## Dodatek č. 1 k SoD

k provedení stavby č. 42975 Výstavba has. zbrojnice Satalice

IO 03 – kanalizace dešťová, likvidace dešťových vod

<p style="text-align: center;">název stavby:  <b>Výstavba hasičské zbrojnice SATALICE</b>            č.stavby 42975</p>						
<b>NÁVRH ZMĚNOVÉ LISTU č. 001/a</b>					<b>verze: 1</b>	/a-odpočet /b-přípočet /c-nula
Smlouva o dílo:	č. objednatele: DIL/21/08/006697/2020    č. zhotovitele: 2020/001/482    ze dne 27.2.2020					
Druh změny	Neodkladná změna		Odkladná změna		Změna malého rozsahu	<b>X</b>
Navrhovatel změny:	Investor:		Zhotovitel	<b>X</b>	Projektant	
Název změnového listu:	Změna tvaru retenční nádrže a změna umístění vsakovacího prvku					
Objekt:	IO 03 - Kanalizace dešťová					
Důvod a popis uplatňované změny:	<p>Změna tvaru retenční nádrže z obdelníku na 3 ks válců s konusovým ukončením. Jednotlivé dílce jsou vyráběny z betonu třídy C 35/45. Navýšení hodnoty objemu metrů kubických z požadovaných 40,4 na 43 m3. Změna urychlí termín výroby a plnění HMG u dešťové kanalizace. Nabízíme vyšší kvalitativní třídu výrobku oproti původnímu řešení. Nejedná se o podstatnou změnu závazku vyplývající dle, SoD v odstavci 4.4 písmen a) - c). Tato změna b

Příloha č. 1 - E 17021-DZS-D-2-10 03-02 Situace\_200423

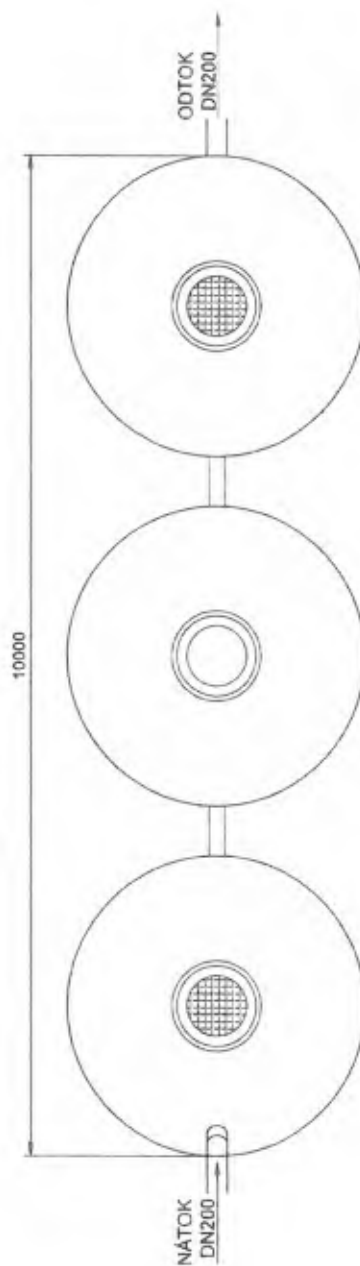
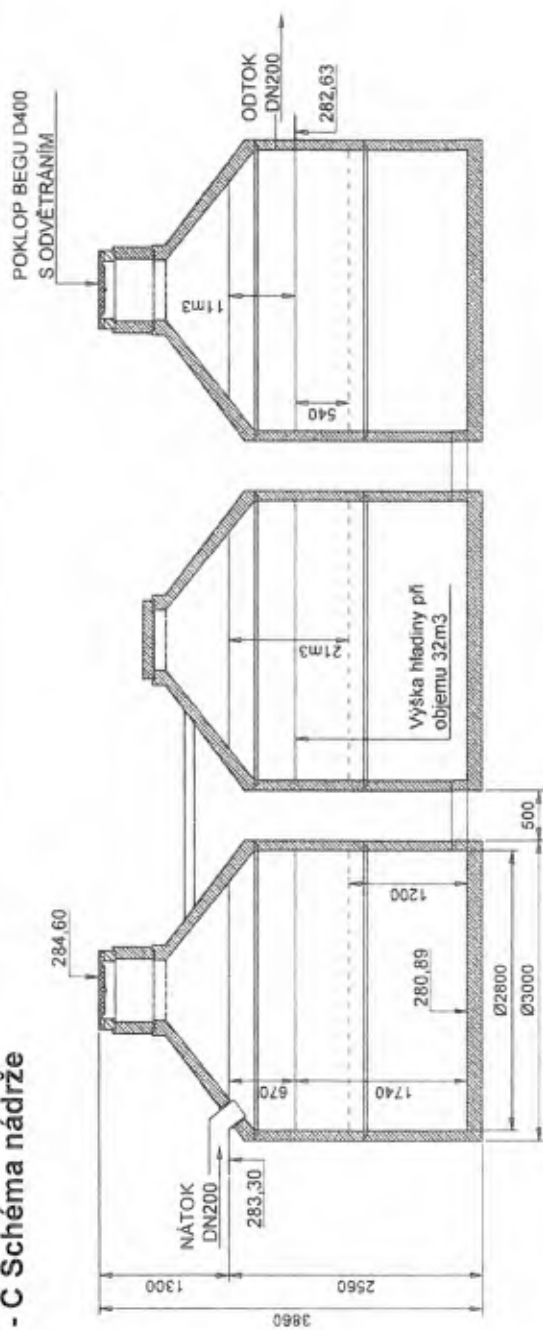
- změna retenční nádrže z obdélníku na 3 ks válců s konusovým ukončením
- změna polohy vsakovacího objektu

Změna umístění vsakovacího prvku je provedena z důvodu nemožnosti zasahovat do již hotové sportovní plochy. V rámci nového umístění jsou stejné geologické podmínky, délka vsakovacího prvku je stejná, jak původně uvažovaná což je 26 m. Umístění od okolních konstrukcí zeleně a komunikací je v souladu s obecnými zásadami umísťování vsakovacích prvků.
